# 工程变更申请书 (ECR)

变更申请时间	2022. 2. 17	项目代码/名称	ZY1707	变更申请输入文件		变更紧急度	A类
客户名称	北京福田戴姆勒有限公司	提出人	<input type="checkbox"/> 客户 <input checked="" type="checkbox"/> 公司 <input type="checkbox"/> 供应商	ECR编号	ECR0007471		
总成名称	/			总成件号/QAD号	/		
零/部件名称	H6副司机底座焊接总成			零/部件件号/QAD号	SHT0010427		
项目阶段	<input type="checkbox"/> PCP 阶段 <input type="checkbox"/> ED 阶段 <input type="checkbox"/> ET 阶段 <input type="checkbox"/> PT 阶段 <input checked="" type="checkbox"/> SOP 阶段			变更零件类型	<input checked="" type="checkbox"/> 自制件 <input type="checkbox"/> 采购件 <input type="checkbox"/> 外协件		
更改类型	<input checked="" type="checkbox"/> 设计 <input type="checkbox"/> 工艺 <input type="checkbox"/> 模具 <input type="checkbox"/> 夹具 <input type="checkbox"/> 检具 <input type="checkbox"/> 试验\检测方法 <input type="checkbox"/> 原材料 <input type="checkbox"/> 重要二次配套 <input type="checkbox"/> 其他:						
更改原因	<input checked="" type="checkbox"/> 改进措施 <input type="checkbox"/> 预防措施 <input type="checkbox"/> NA/VE <input type="checkbox"/> 客户要求 <input type="checkbox"/> 其它			是否需提交客户批准	<input checked="" type="checkbox"/> 是 <input type="checkbox"/> 否 <input type="checkbox"/> N/A

# 对策验证报告

# 一 座椅底座失效图片及分析

## 变更点一、

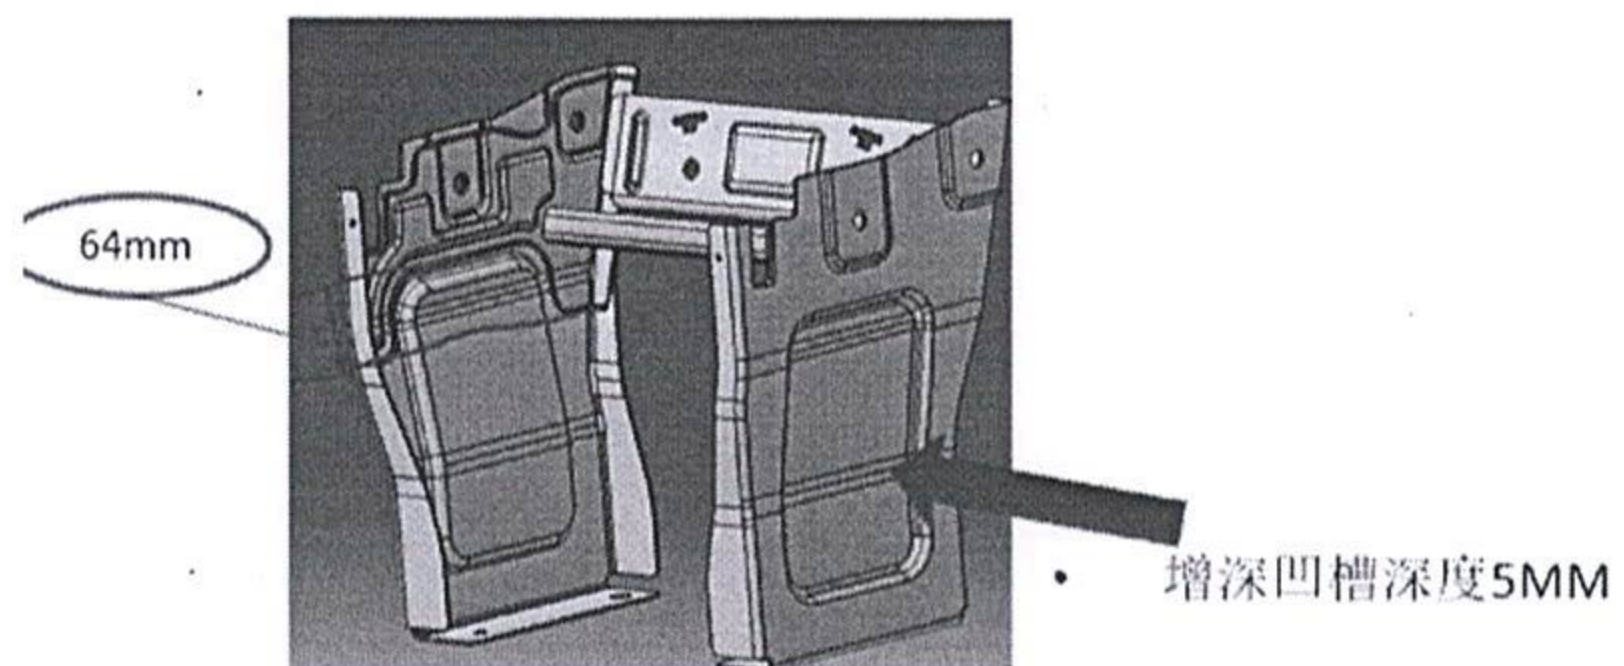
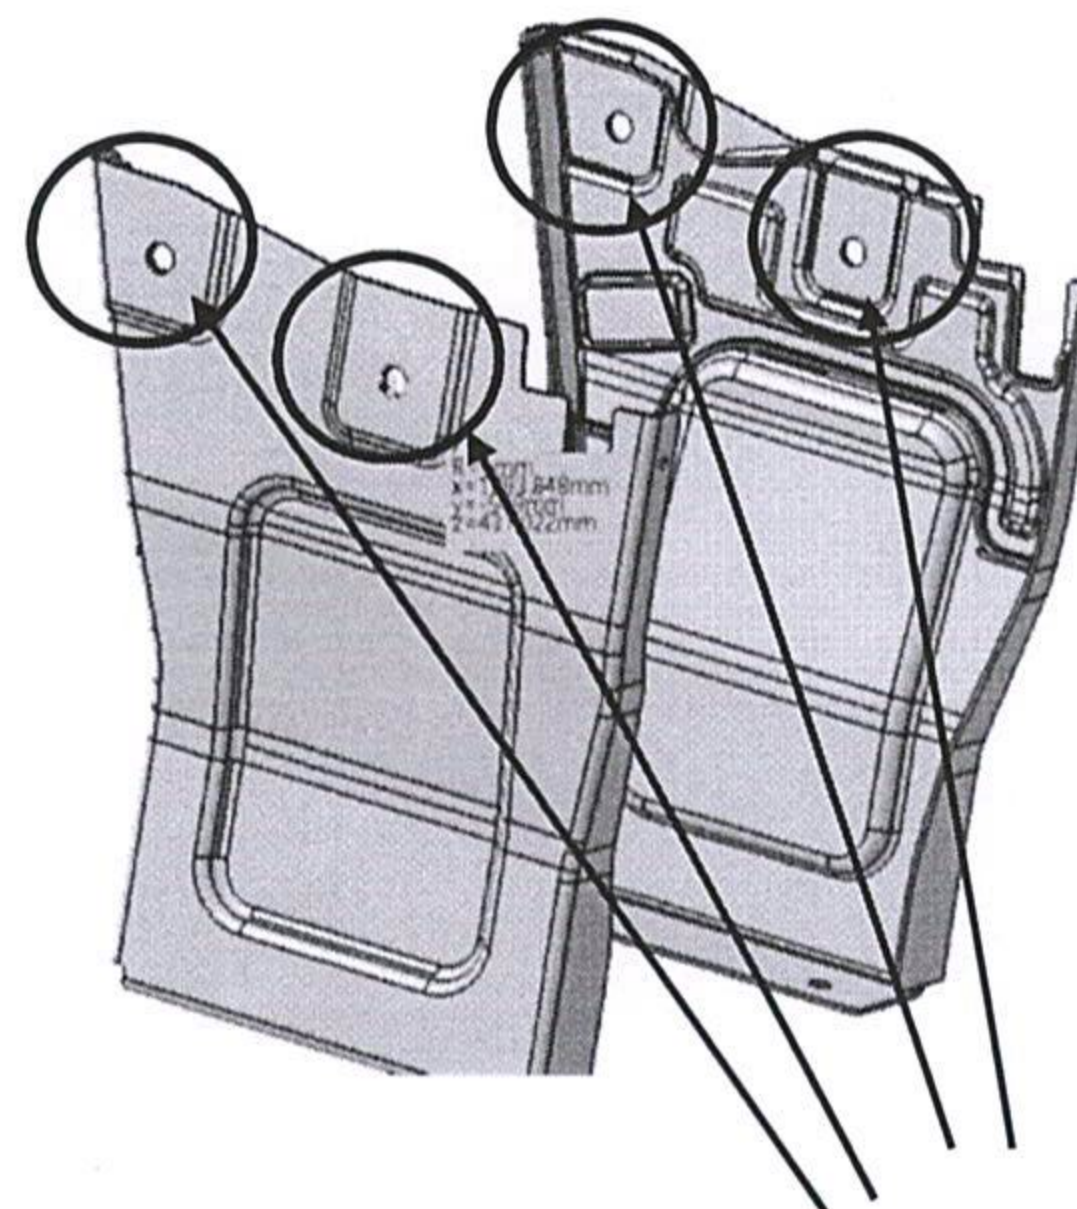
- 1 增长两侧加强板底部，使凹槽顶端与加强板底部尺寸重叠64MM.
- 2 增加凹槽深度，有原先3mm增加到8mm

孔径由直径11mm更改为直径12mm

变更点二、

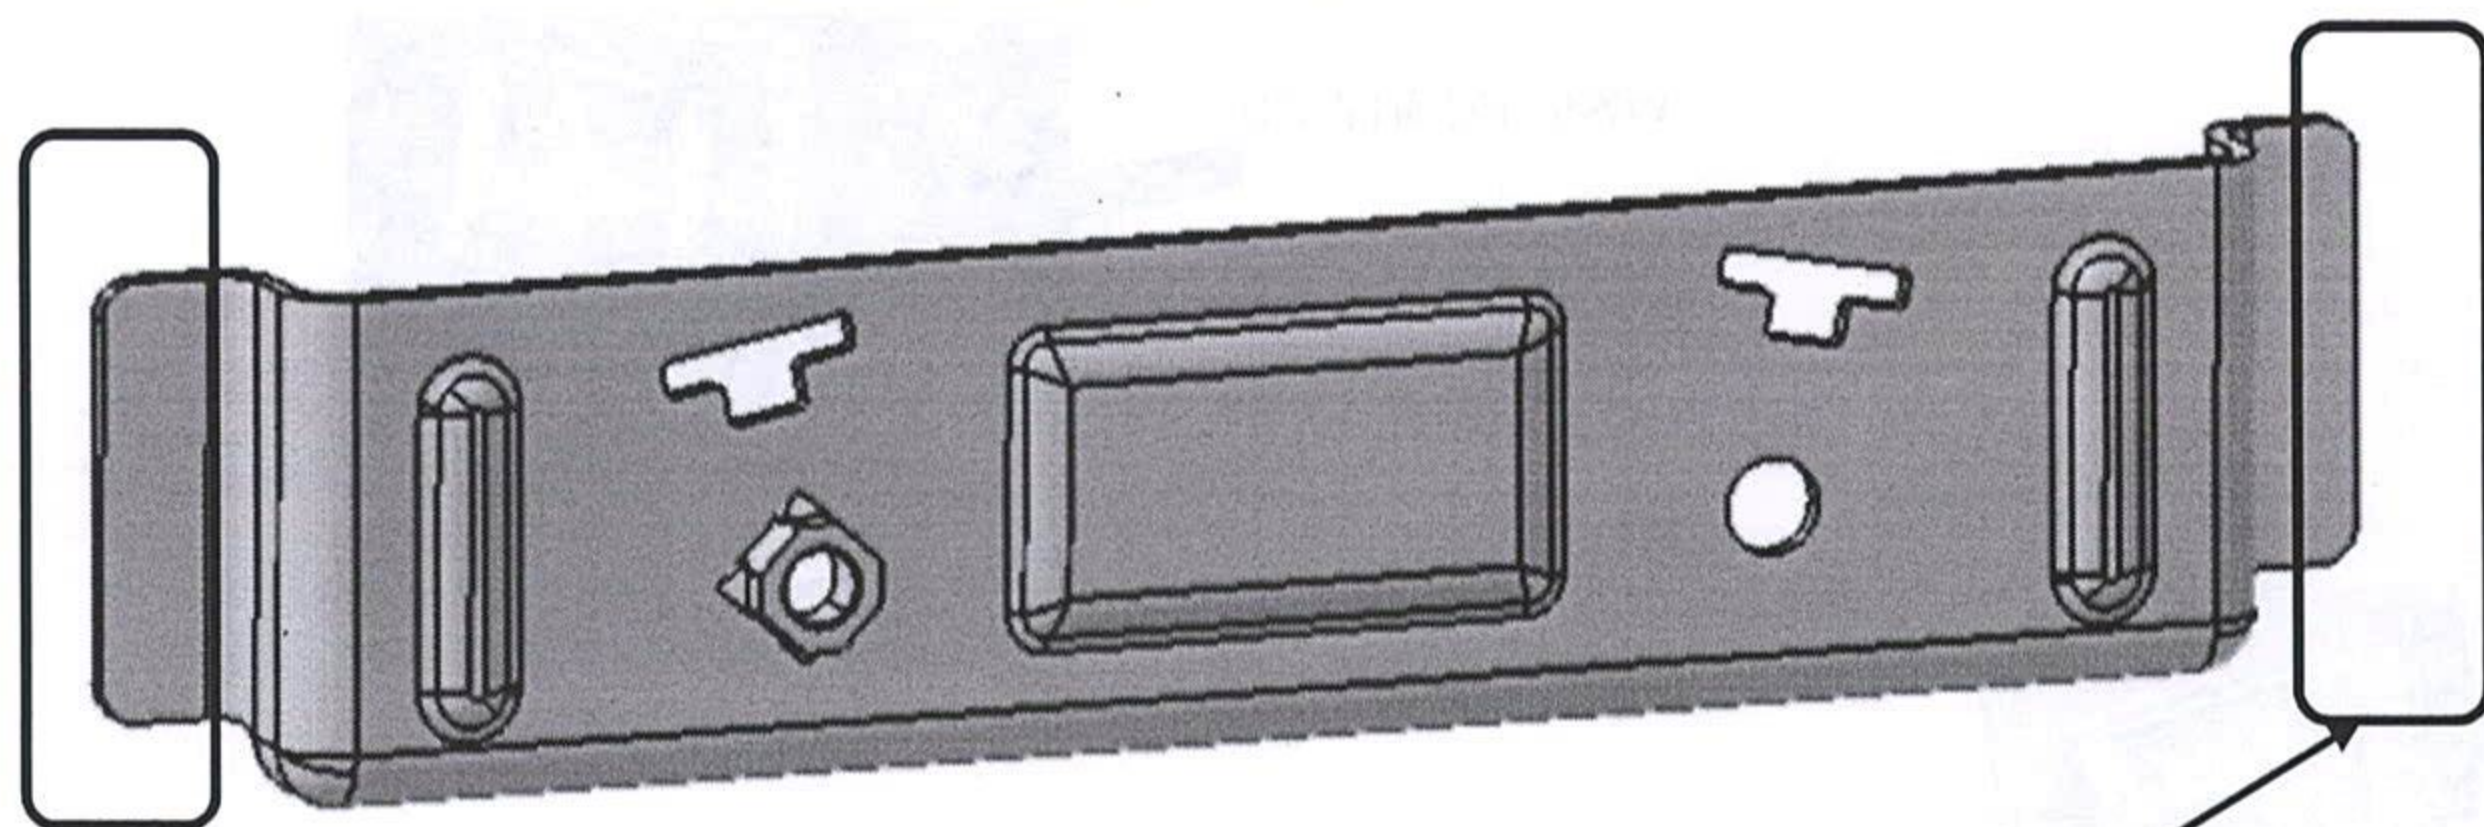
SHT0010395 (H6副驾安全带固定钣金.1)

长度两侧各减小2mm

## 失效区域三处解决方案

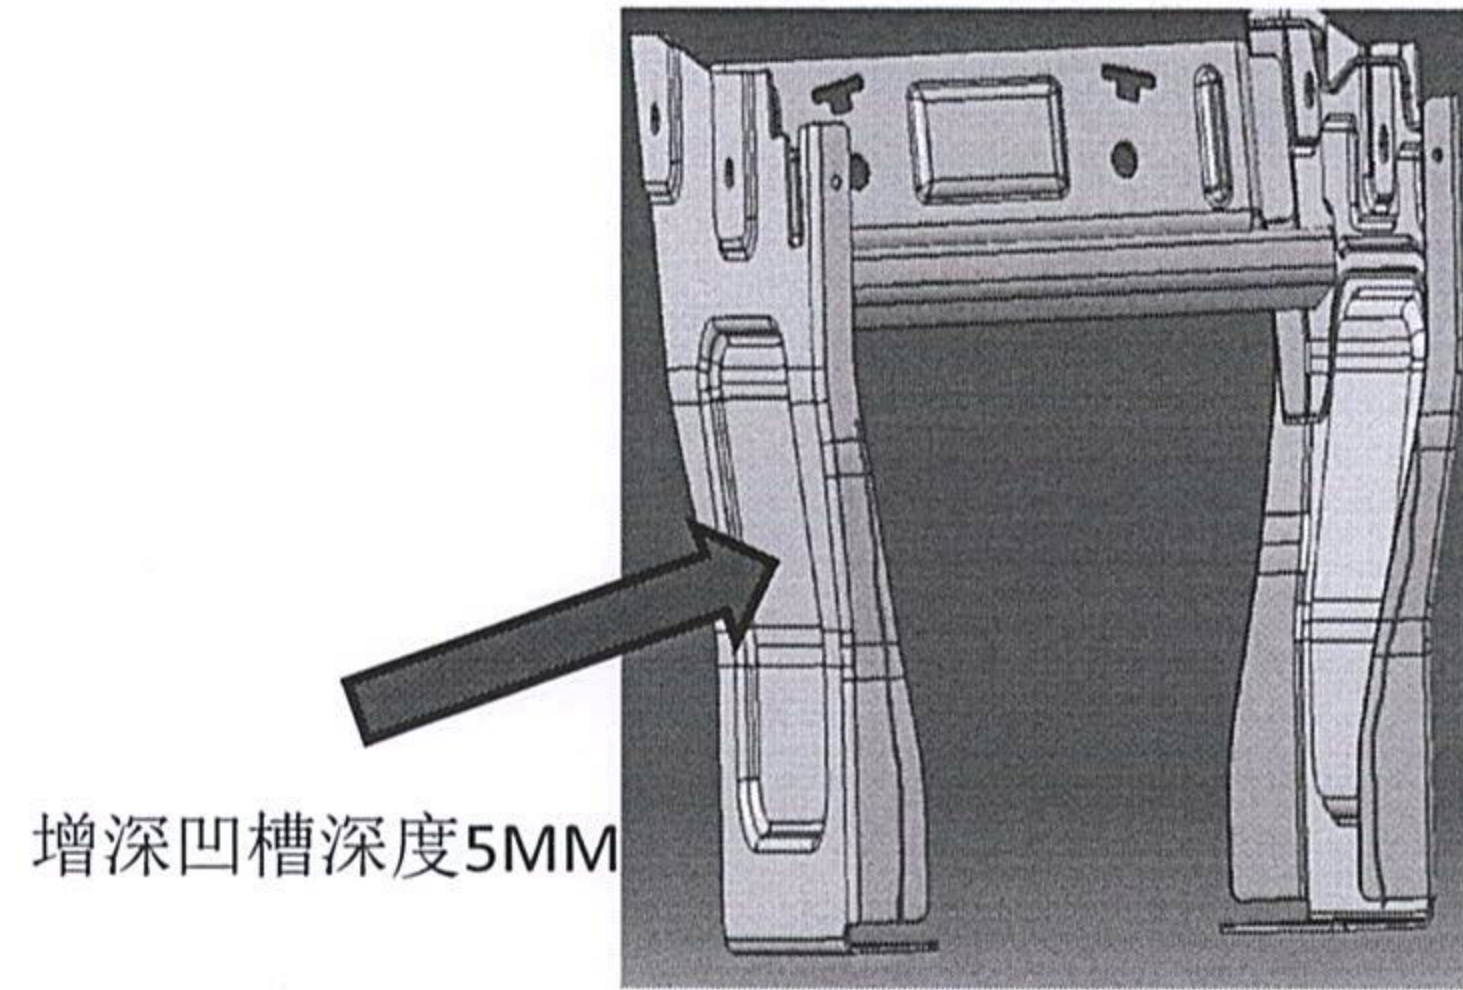
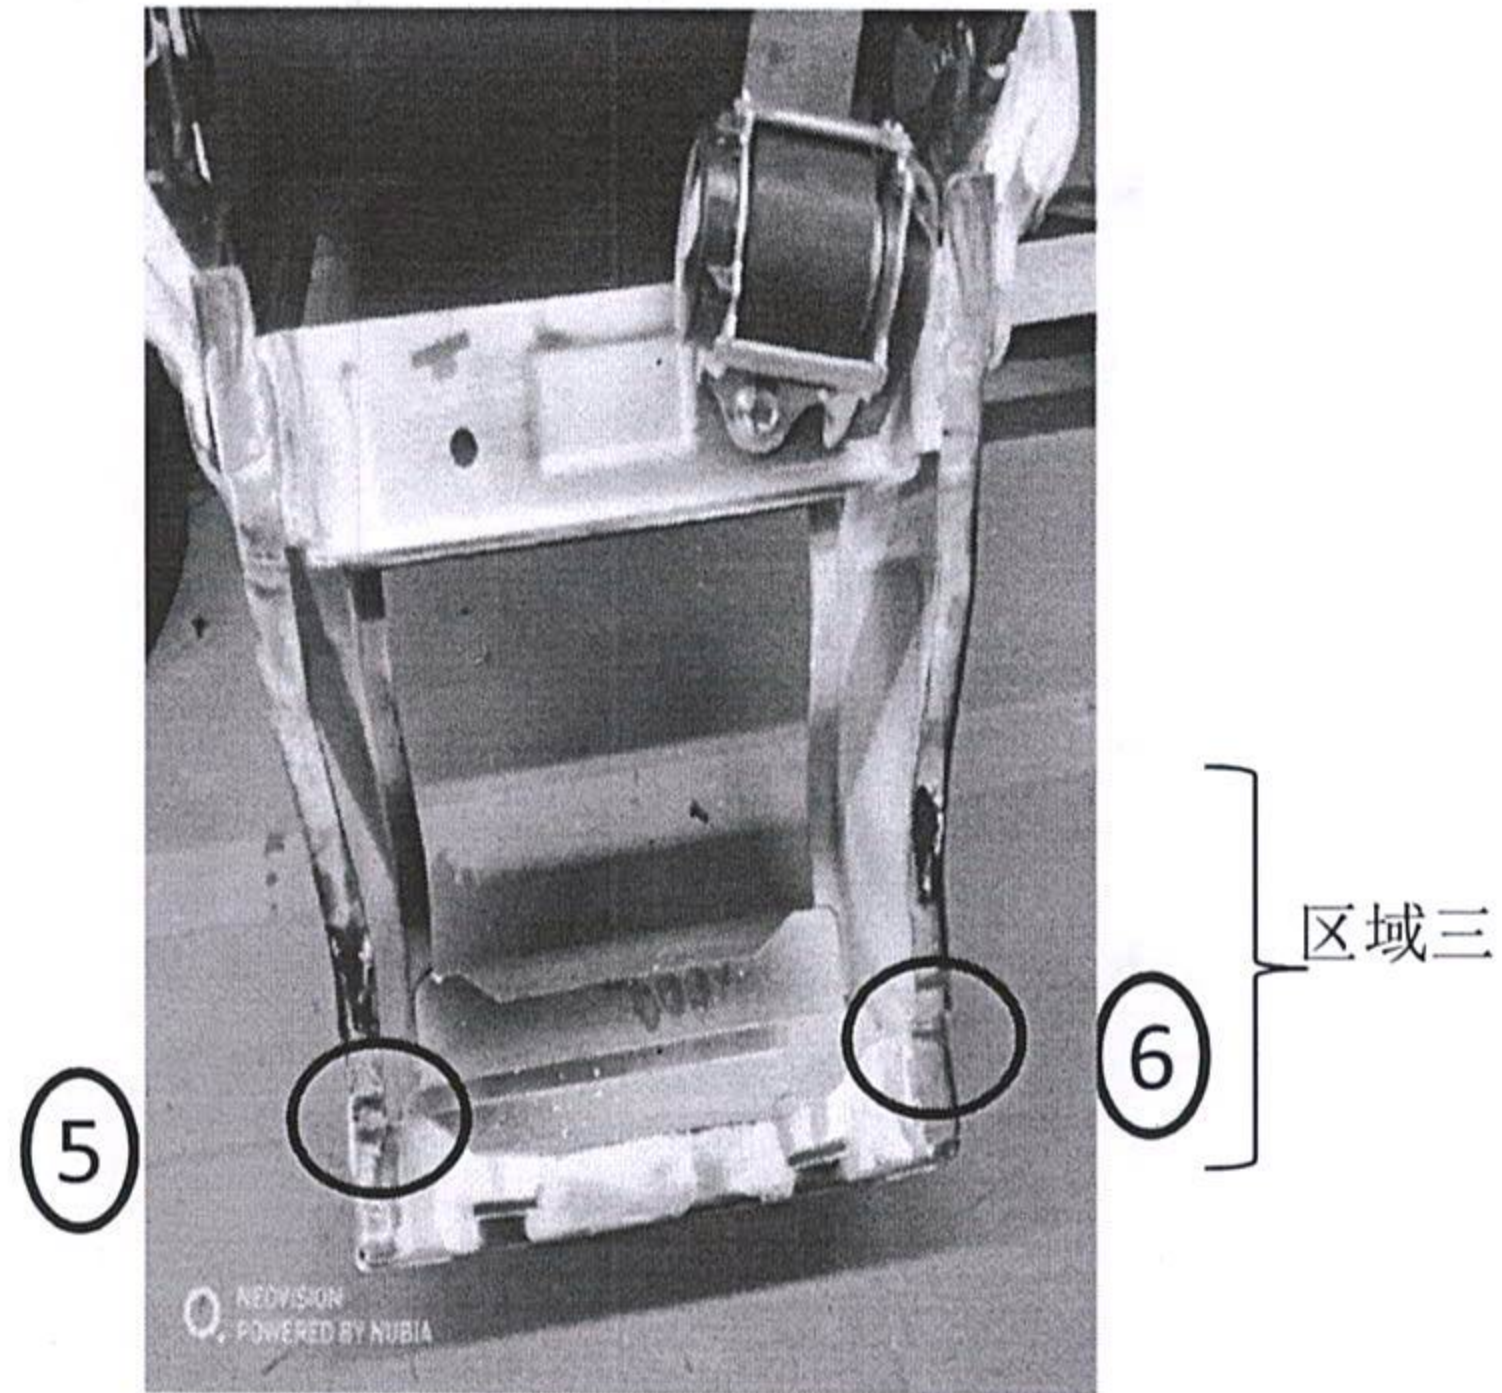
- 1 增加左右侧立板翻边高度，如图红色现部位
- 2 增加两侧立板凹槽深度，有原先3mm增加到8mm
